**ПАСПОРТ ДОСТУПНОСТИ № 12**  
**объекта социальной инфраструктуры (ОСИ)**  
***Дружина «Парус» корпус №5***

**АКТ ОБСЛЕДОВАНИЯ  
объекта социальной инфраструктуры  
К ПАСПОРТУ ДОСТУПНОСТИ ОСИ  
№ 12**

Дружина «Парус» корпус №5, г. Владивосток, ул. Артековская, д. 10

Фото 2.1

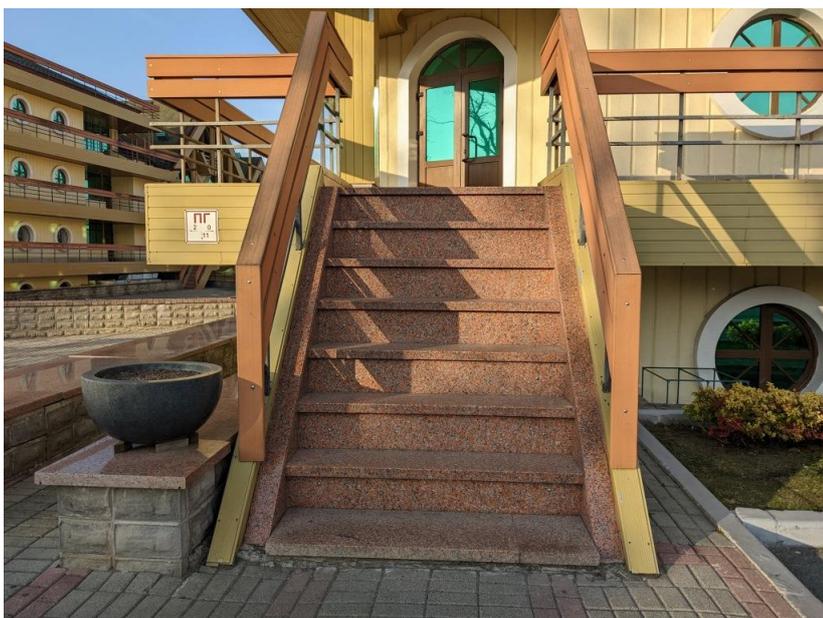
2.1	Лестница (наружная)	есть	2.1, 2.2	5.1.10, п.4.2.2 ГОСТ Р 52875-2018	Перед подъемом и спуском на лестницу, расположенную перед входной площадкой, отсутствуют предупреждающие тактильно-контрастные указатели.	С	В связи с архитектурными особенностями здания решения по адаптации нецелесообразны. Рекомендуется перенести все зоны оказания услуг для инвалидов в другие жилые корпуса.	Организация альтернативной формы обслуживания

2.2	Пандус (наружный)	нет		6.1.2	Перед входной площадкой отсутствует пандус или подъемное устройство.	К	В связи с архитектурными особенностями здания решения по адаптации нецелесообразны. Рекомендуется	Организация альтернативной формы обслуживания

Фото 2.2

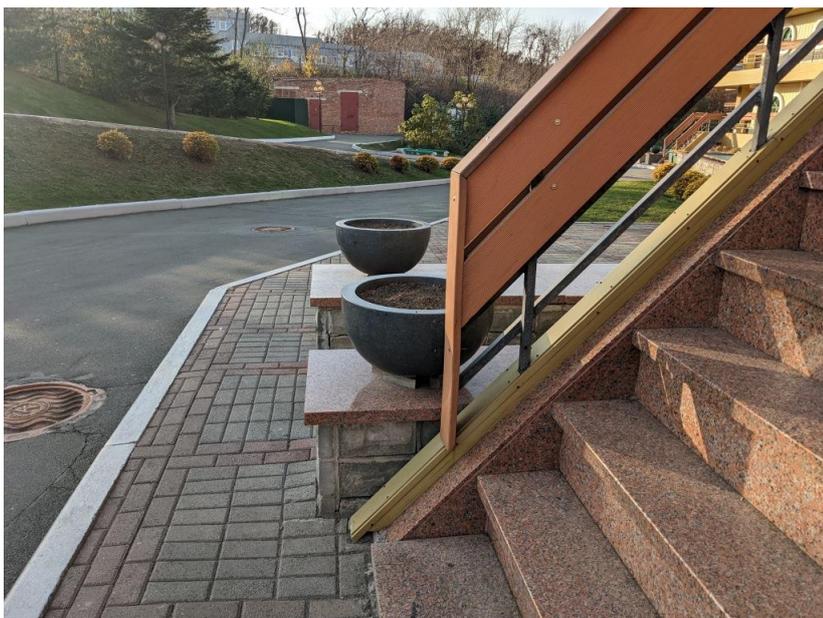
5.1.13	Поручни лестницы, расположенной перед входной площадкой, расположены на высоте более 0,9 м (1,05 м), не имеют завершающих горизонтальных окончаний, выступающих за края марша на 0,3 м.	С,О

6.2.8	Краевые ступени лестницы, расположенной перед входной площадкой, не обозначены контрастно.	С		
				5.1.12	Высота ступеней лестницы, расположенной перед входной площадкой, более 0,15 м (до 0,255 м).	С,О

**Фото 2.3**

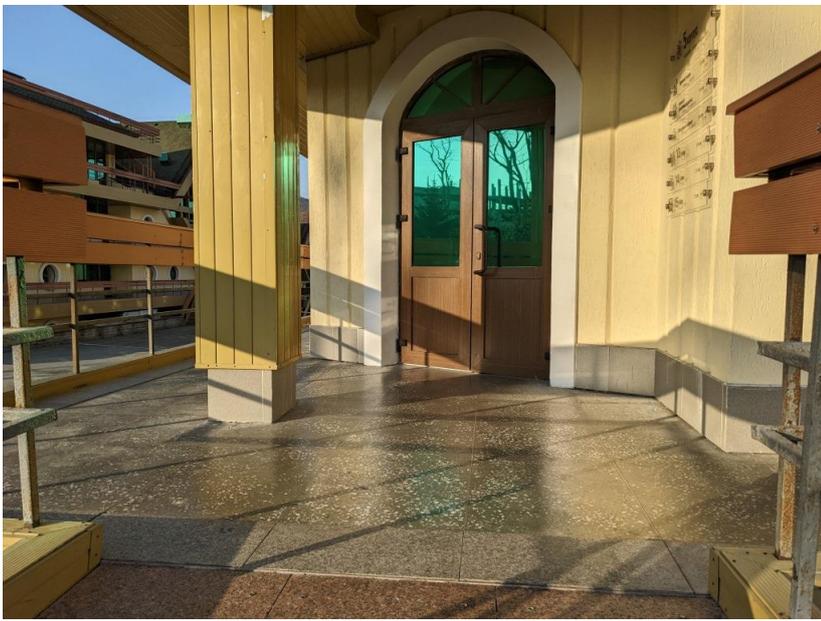
перенести все зоны оказания услуг для инвалидов в другие жилые корпуса.	ивания
2.3	Входная площадка (перед дверью)	есть	2.3	6.1.1	Перед входом в здание отсутствует наружное вызывное устройство или средство связи с персоналом учреждения.	К,О, С	В связи с архитектурными особенностями здания решения по адаптации нецелесообразны. Рекомендуется перенести все зоны оказания услуг для инвалидов в другие жилые корпуса.	Организация альтернативной формы обслуживания

**Фото 2.4**

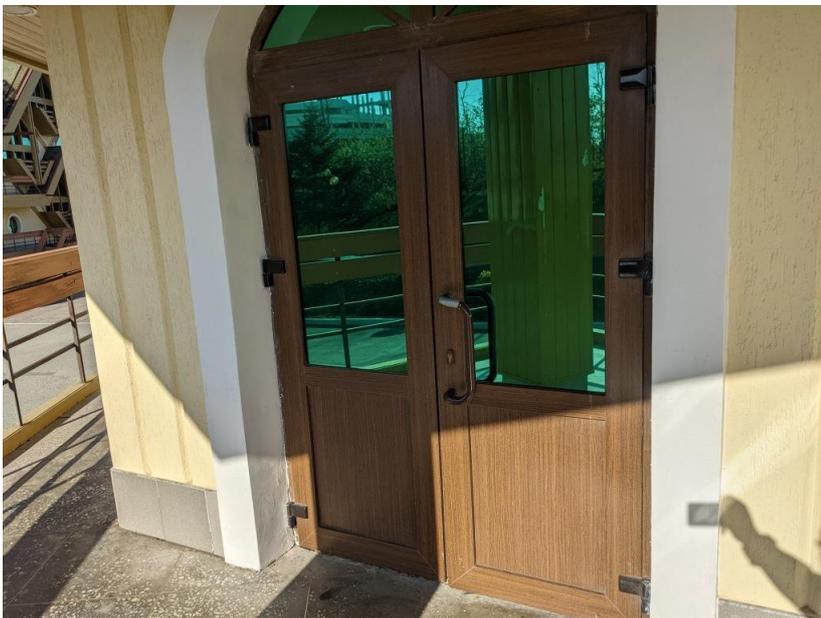
2.4	Дверь (входная)	есть	2.4, 2.5	5.1.10, п.4.2.2 ГОСТ Р 52875-2018	Перед входной дверью отсутствуют предупреждающие тактильно-контрастные напольные указатели.	С	В связи с архитектурными особенностями здания решения по адаптации нецелесообразны. Рекомендуется перенести все зоны оказания услуг для инвалидов в другие жилые корпуса.	Организация альтернативной формы обслуживания

6.1.5	Ширина проема створки входной двери менее 0,9 м в свету (0,645 м).	К		
				6.2.4	Высота порога входной двери более 0,014 м (0,019 м).	К		
				6.1.5	Входная дверь не обеспечивает задержку автоматического закрывания продолжительностью не менее 5 с.	К,О, С

**Фото 2.5**

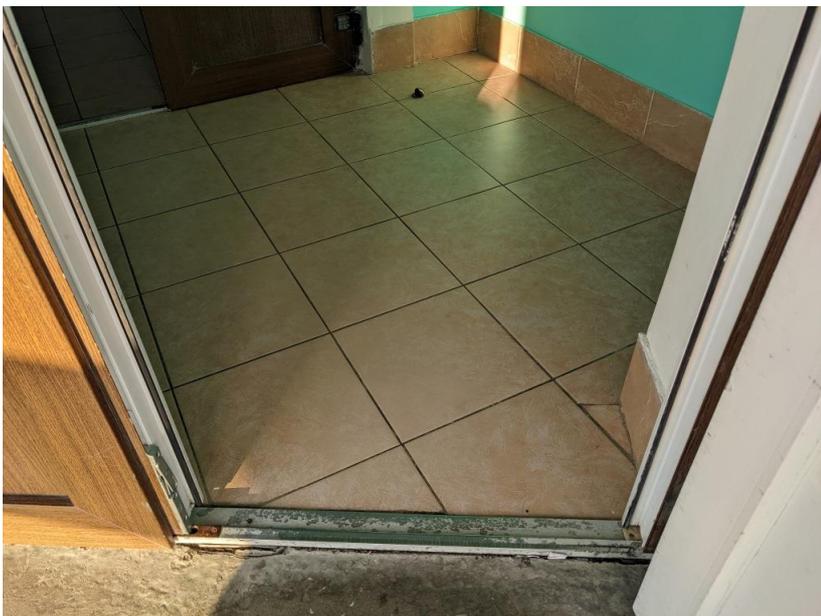
6.4.1	Ручка входной двери не контрастна относительно дверного полотна.	С		
2.5	Тамбур	есть	2.6-2.8	5.1.10, п.4.2.2 ГОСТ Р 52875-2018	Перед дверью в тамбуре отсутствуют предупреждающие тактильно-контрастные напольные указатели.	С	В связи с архитектурными особенностями здания решения по адаптации нецелесообразны. Рекомендуется перенести все зоны оказания услуг для инвалидов в другие жилые корпуса.	Организация альтернативной формы обслуживания

**Фото 2.6**

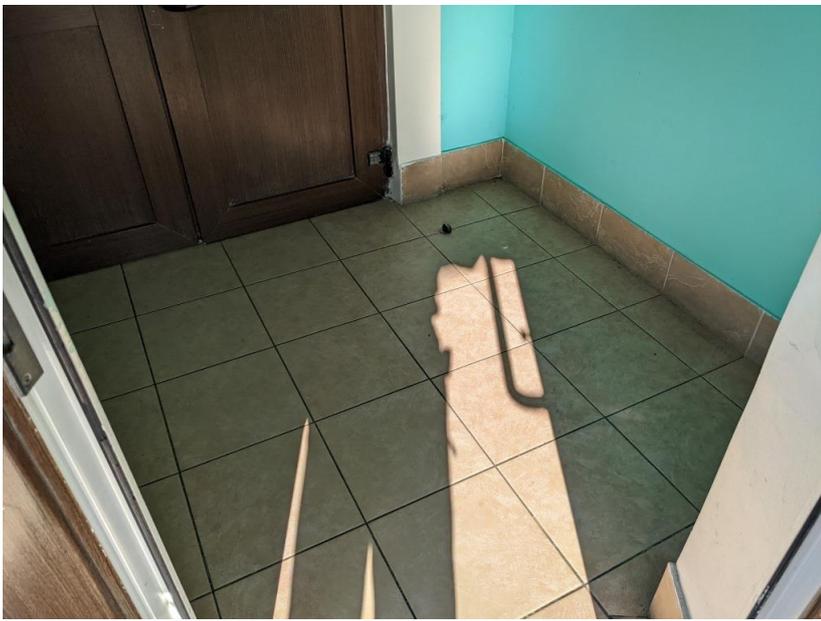
6.4.1	Ручки двери в тамбуре не контрастны относительно дверного полотна.	С		
	ОБЩИЕ требования к зоне	Как минимум один вход, приспособленный для МГН, с поверхности земли и из каждого доступного подземного или надземного перехода к зданию; выключатели и розетки - на высоте 0,8 м от уровня пола

Фото 3.2

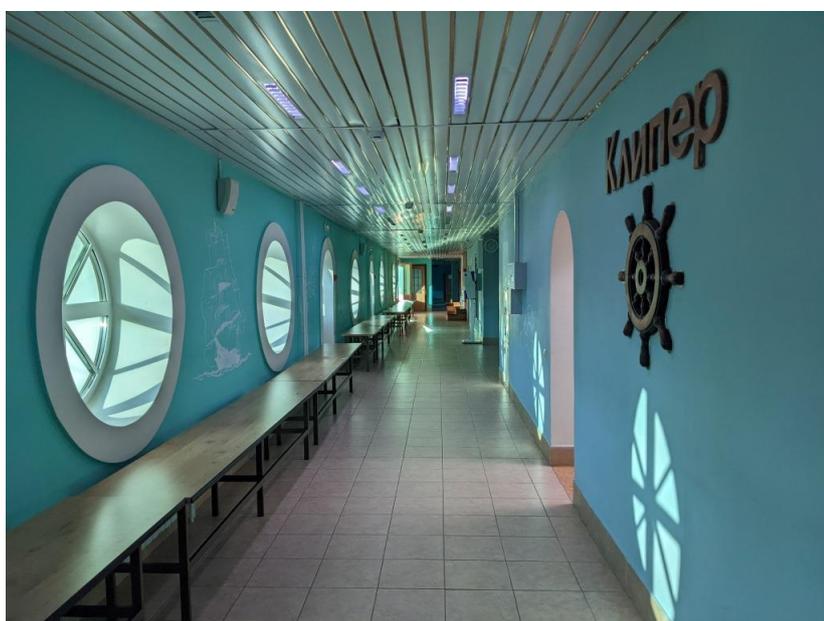
3.1	Коридор (вестибюль, зона ожидания, галерея, балкон)	есть	3.1-3.7, 3.15, 3.16	5.1.10	На путях движения в коридорах перед каютами расположены выступающие части лестниц, не обозначенные тактильно.	С	В связи с архитектурными особенностями здания решения по адаптации нецелесообразны. Рекомендуется перенести все зоны оказания услуг для инвалидов в другие жилые корпуса.	Организация альтернативной формы обслуживания

В связи с архитектурными особенностями здания решения по адаптации нецелесообразны. Рекомендуется перенести все зоны оказания услуг для инвалидов в другие жилые корпуса.

**Фото 3.10**

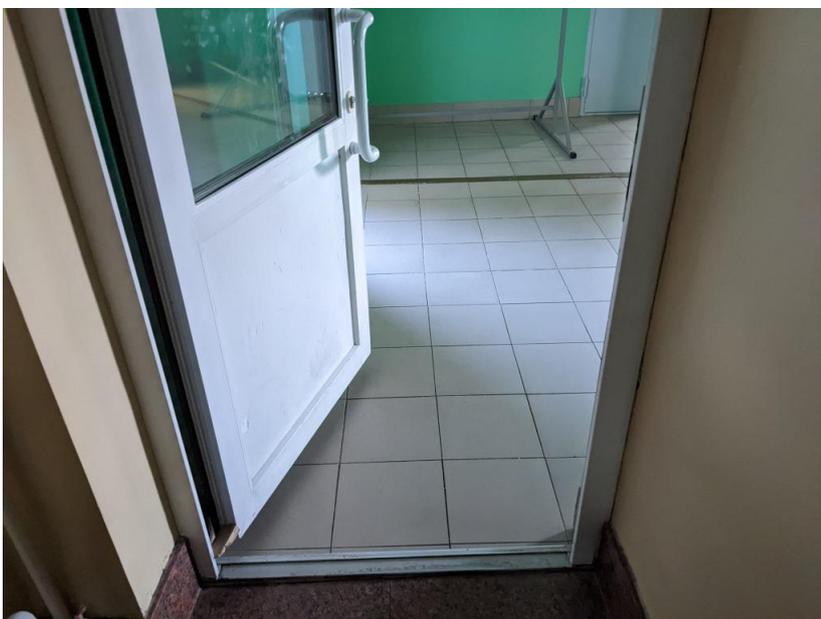
3.5	Дверь	есть	3.8-3.11, 3.14	6.2.3, п.4.3.2 ГОСТ Р 52875-2018 6.2.4	На участках пола перед дверьми, расположенными фронтально на путях движения внутри здания, отсутствуют предупреждающие тактильно-контрастные указатели. Ширина проемов дверей, расположенных перед лестницами, ведущими к коридорам нижних этажей, в свету менее 0,9 м (0,76 м).	С К	В связи с архитектурными особенностями здания решения по адаптации нецелесообразны. Рекомендуются перенести все зоны оказания услуг для инвалидов в другие жилые корпуса.	Организация альтернативной формы обслуживания

**Фото 3.12**

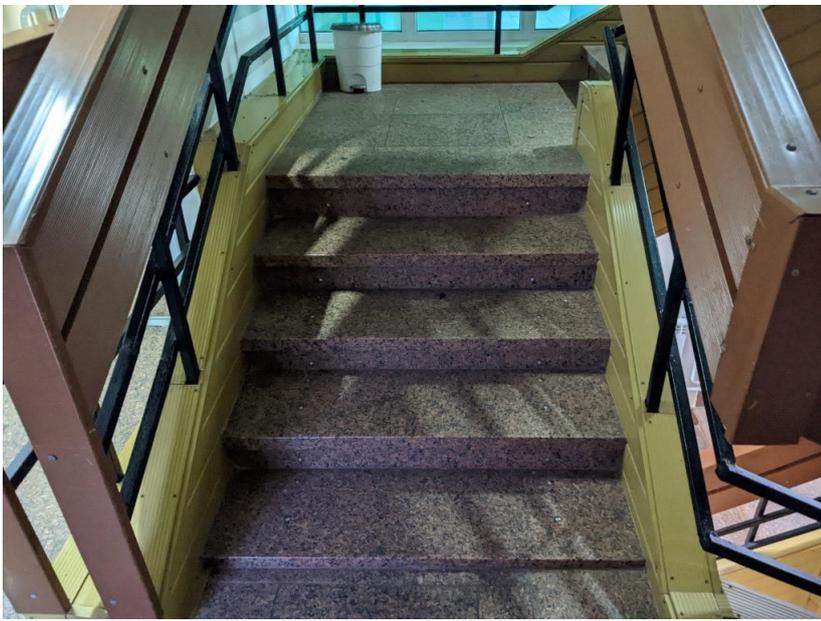
6.2.4	Ширина проема коридора, ведущего к санузелам на 1-м этаже, в свету менее 0,9 м (0,87 м).	К		
3.2	Лестница (внутри здания)	есть	3.12, 3.13	6.2.3, п.4.3.2 ГОСТ Р 52875-2018	Перед подъемами и спусками на внутренние лестницы отсутствуют предупреждающие тактильно-контрастные указатели.	С	В связи с архитектурными особенностями здания решения по адаптации нецелесообразны. Рекомендуется перенести все зоны оказания услуг для инвалидов в другие жилые корпуса.	Организация альтернативной формы обслуживания

6.2.8	Отсутствует маркировка краевых ступеней внутренних лестниц.	С		
				6.2.12	На боковой поверхности поручней внутренних лестниц отсутствуют рельефные обозначения этажей.	С

6.2.13	Внутренние лестницы не дублируются лифтами или подъемниками.	К		
				6.2.8	Высота ступеней некоторых внутренних лестниц более 0,17 м (до 0,245 м).	С,О

6.2.11	Поручни межэтажной лестницы расположены на высоте более 0,9 м (1,10 м).	С,О		
3.3	Пандус (внутри здания)	нет						
3.4	Лифт пассажирский (или подъемник)	нет		-	-	-	-	-

**Фото 3.19**

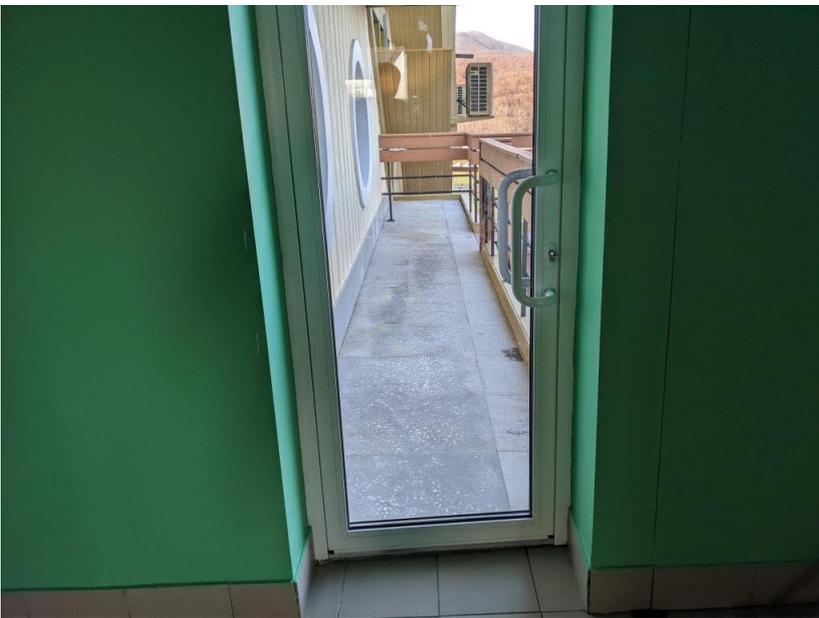
3.6	Пути эвакуации (в т.ч. зоны безопасности)	есть	3.17-3.20	6.2.29 6.2.4 6.2.4	Лестницы на путях эвакуации не обозначены контрастно. Лестницы на эвакуационных выходах не дублируются пандусами. Ширина проемов некоторых эвакуационных дверей в свету менее 0,9 м (0,78 м). Перед эвакуационными выходами расположены пороги и ступени высотой более 0,014 м.	С К,О К	В связи с архитектурными особенностями здания решения по адаптации нецелесообразны. Рекомендуются перенести все зоны оказания услуг для инвалидов в другие жилые корпуса.	Организация альтернативной формы обслуживания
	ОБЩИЕ требования к зоне	Выделен наиболее рациональный (короткий и удобный) путь к зоне целевого назначения, выключатели и розетки - на высоте 0,8 м от уровня пола, наличие зоны отдыха на каждом доступном МГН этаже (в том числе и для инвалидов на креслах-колясках) на 2 - 3 места, наличие визуальной и тактильной предупредительной информации о препятствии перед дверными проемами и входами на лестницы, наличие информации о схеме движения инвалидов по зданию, наличие обозначающих маршрут движения знаков.
